**ГОСТИНИЦА, РАСПОЛОЖЕННАЯ ПО АДРЕСУ: Г. МОСКВА, ВНУТРИГОРОДСКОЕ
МУНИЦИПАЛЬНОЕ ОБРАЗОВАНИЕ ПРЕОБРАЖЕНСКОЕ, УЛ. ПОТЕШНАЯ, ВЛ.5, СТР. 1, 2.**

РАБОЧАЯ ДОКУМЕНТАЦИЯ

11-ОМ/2023-КМ1

(Изменения внесены по замечаниям из Терра 360 от 07.04.2025, заданию АР от 24.04.2025 на скобы для выхода на кровлю
и заданию АР от 28.04.2025 на металлические стремянки на кровле.)

1 - 1

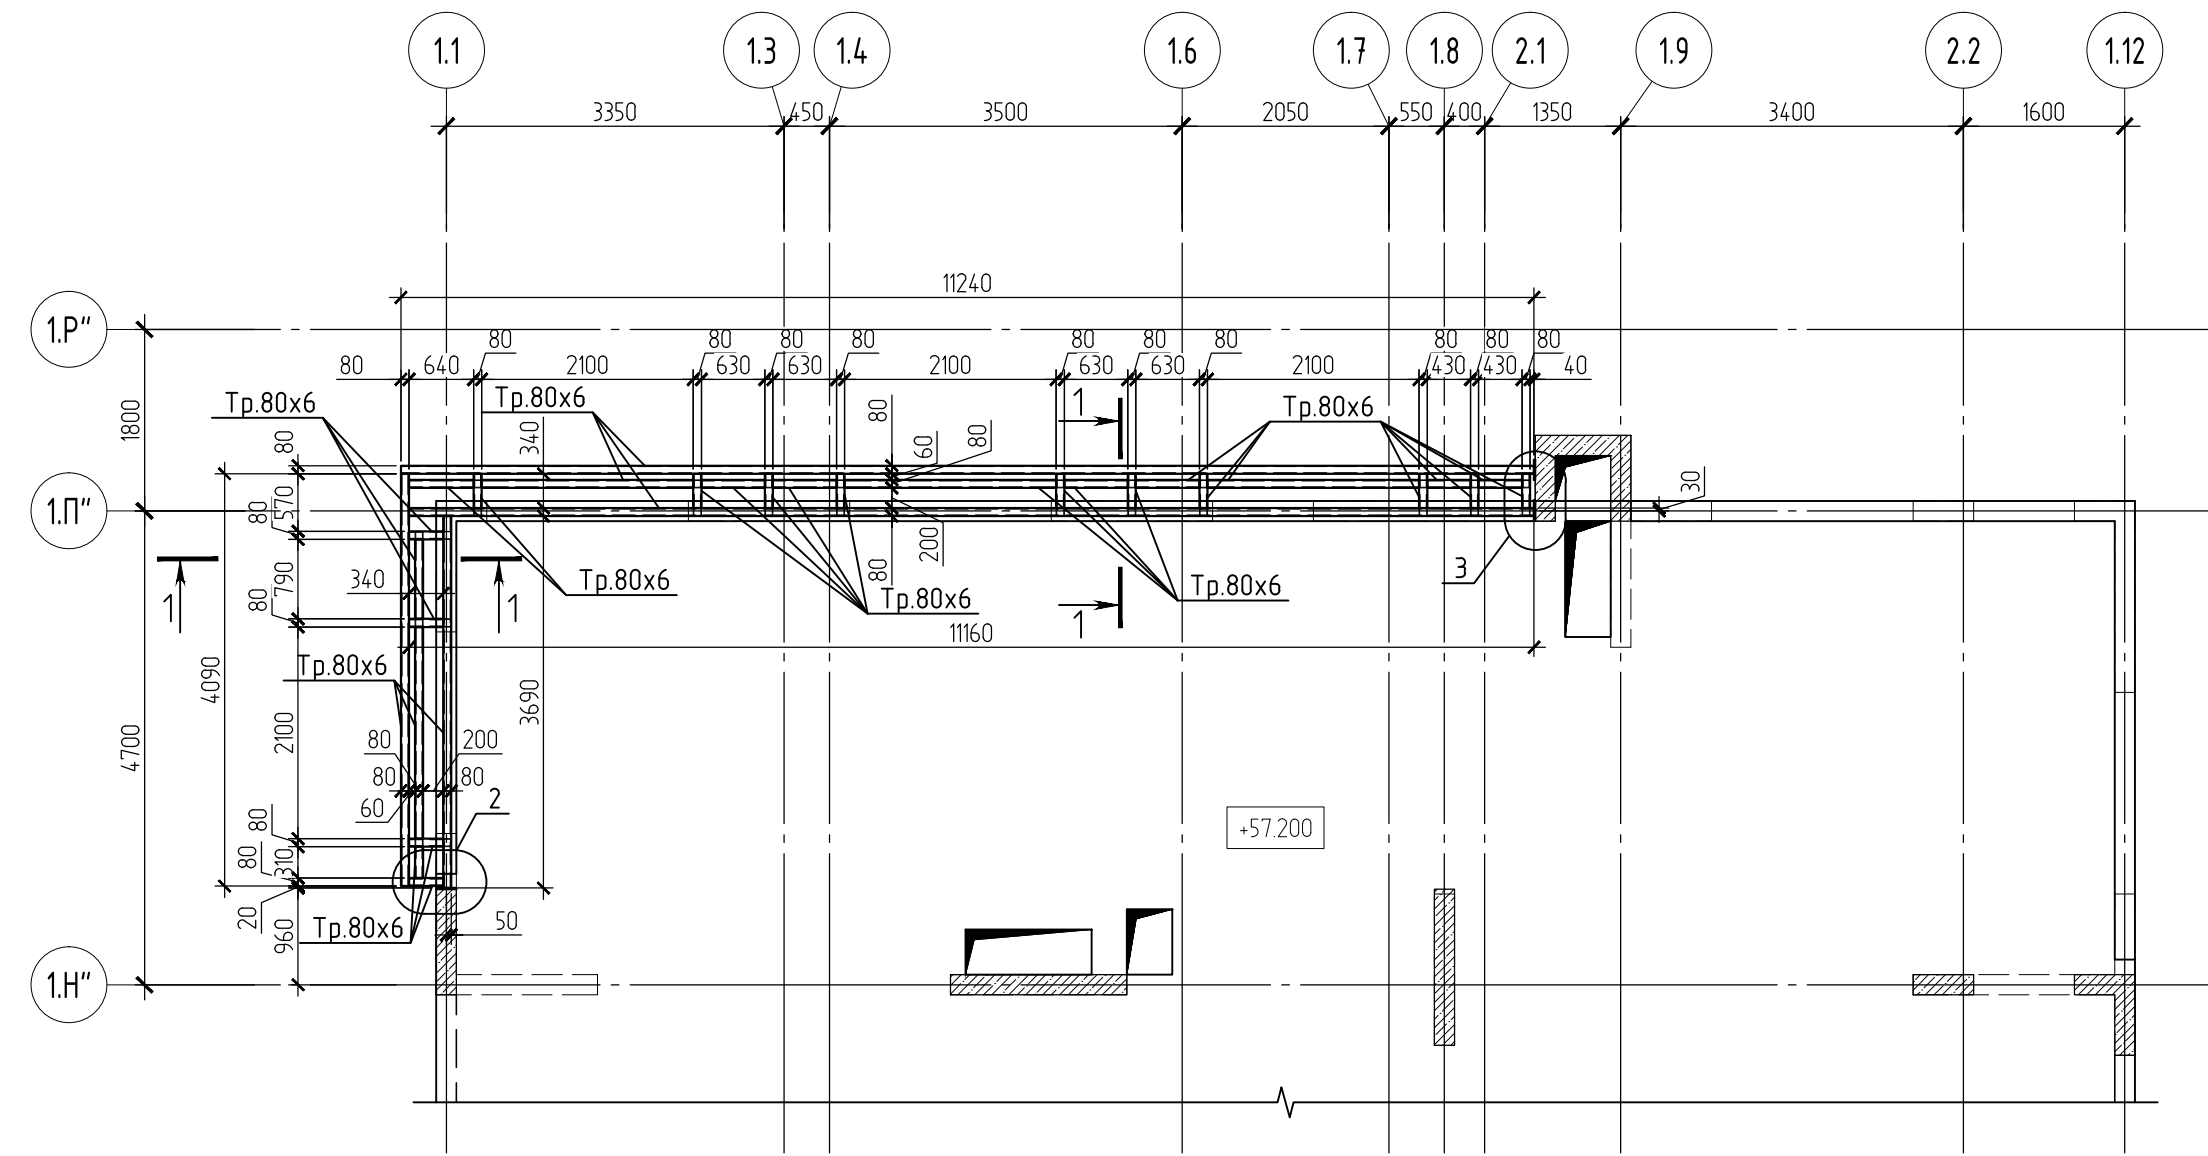
Изменение от 16.04.2025. Разработаны металлические конструкции для крепления навесного фасада над террасой 18 этажа на основании задания АР от 07.11.2024.
